Risposte Quesiti Thales

8. Progetto – Capitolo 3.4 - pag. 15

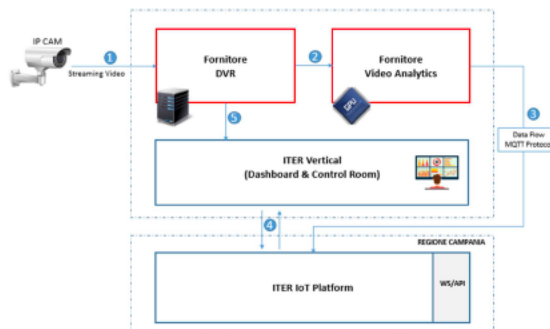
Le piattaforme interessate alla gestione dei dati rilevati in campo secondo il diagramma riportato nella figura seguente sono I-TERR – DSS opportunamente evolute”.

Si chiede di chiarire l’architettura e descrivere i moduli funzionali delle piattaforme interessate, cui occorre integrare il sistema GIST. La figura citata mostra un solo modulo denominato I-TER che sembra essere istanziato nei due centri di monitoraggio della Provincia di Caserta e Napoli.

Risposta: Di seguito schema di gestione.

la piattaforma è nativamente integrabile secondo standard MQTT per la componente di messaggistica a code mentre per i flussi video real time provenienti dalle IP CAM si dovrà fare riferimento al sistema DVR del fornitore del servizio. Di seguito si riporta, l’implementazione tipica realizzabile e la relativa descrizione dei flussi
